## Keuringsverslag van een elektrische laagspanning- en zeer lage spanningsinstallatie

NIET CONFORM

Datum keuring: 13/03/2025

Straatnaam Stijn Streuvelslaan  
Huisnummer 8  
Busnummer  
Postcode 1933  
Gemeente Sterrebeek  
Land België

Afbeelding schakel- en verdeelbord:

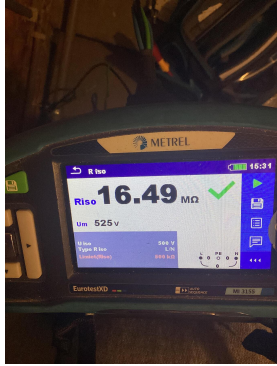
- 15.01 De aanduiding van de stroomkringen en/of apparatuur, aansluitklemmen, enz dient aangebracht of vervolledigd te worden. (Boek 1 Onderafdeling 3.1.3.1. en 3.1.3.3.A. en 5.1.6.1)

- 15.03 Het verdeelbord is niet makkelijk toegankelijk. (Boek 1 Onderafdeling 5.3.5.1.C.)
- 15.04 Verdeelbord is niet van klasse I of II. (Boek 1 Onderafdeling 5.3.5.1.A.)

- 15.10 De genaakbare, naakte onder spanning staande delen zijn onvoldoende afgeschermd. (Boek 1 Afdeling 5.1.4. en 4.2.2.3.)
- 15.11 Niet gebruikte invoeringen van het verdeelbord zijn niet correct of onvoldoende afgedicht. (Boek 1 Afdeling 5.1.4. en 4.2.2.3.)
